改善箇所説明図①

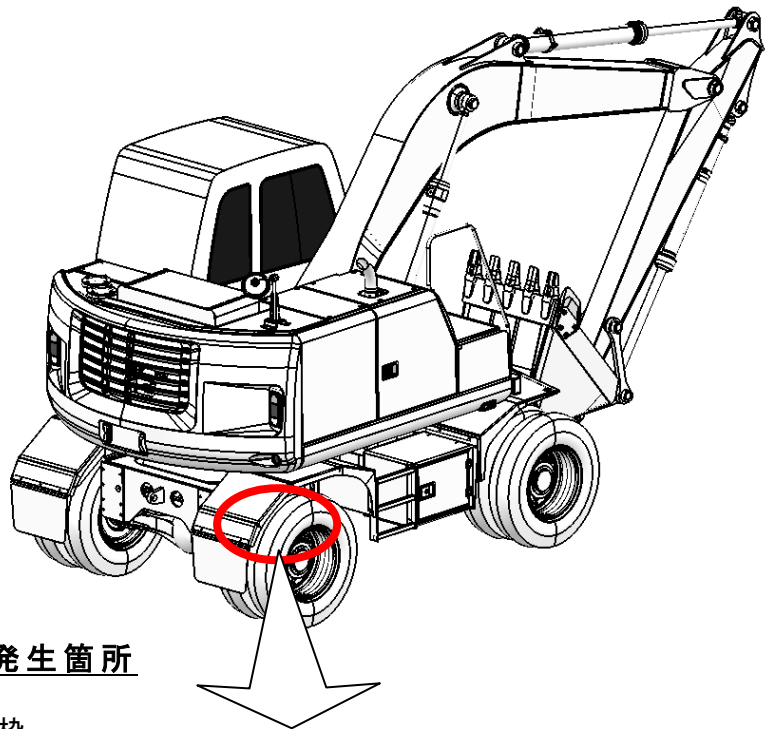
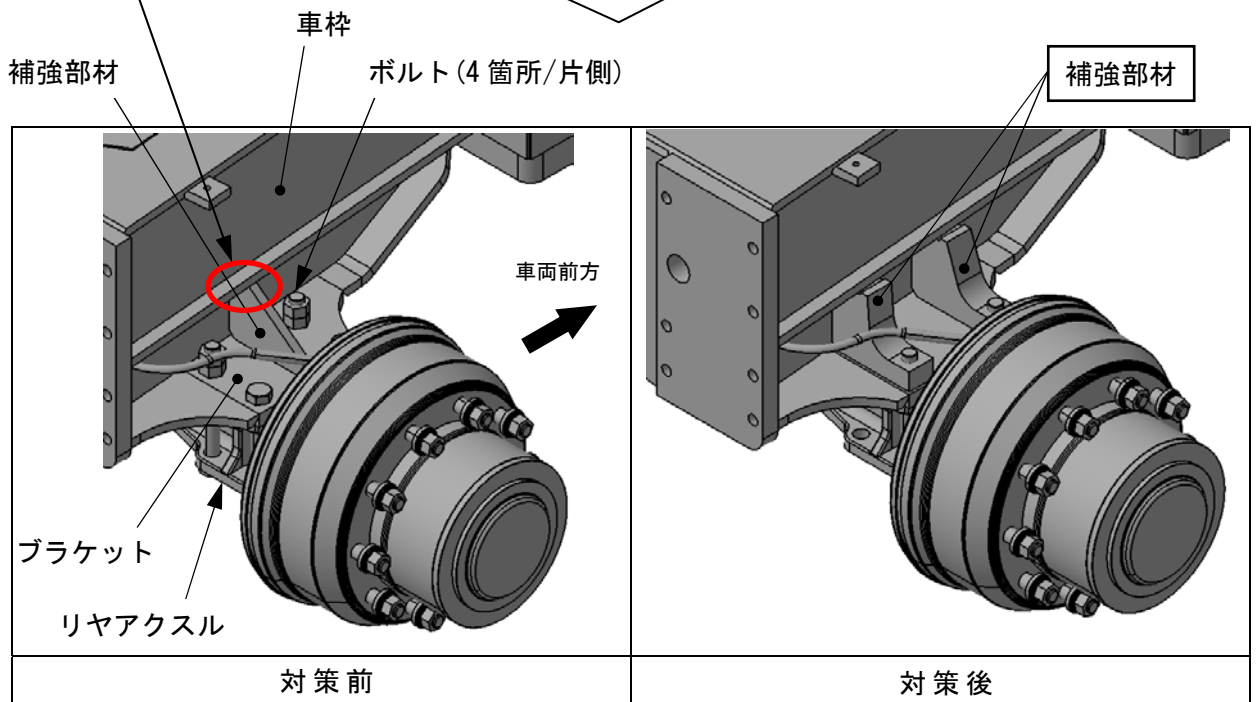
基準不適合発生箇所

リアアクスル固定ブラケットの剛性が低いため、掘削作業時のブラケットの撓みにより、当該ブラケットの亀裂やリアアクスル取付ボルトの折損が発生する場合があります。そのため、そのままの状態で使用を続けると、最悪の場合、走行時にリアアクスルが脱落し、走行不能になるおそれがある。

改善措置の内容

全車両、当該ブラケットの補強部材を除去し、新たに補強部材を取付けるとともに、リアアクスル取付ボルトを新品に交換する。

注 : は追加部品を示す。

識別 : ブラケットに補強部材が追加されていることで識別する。
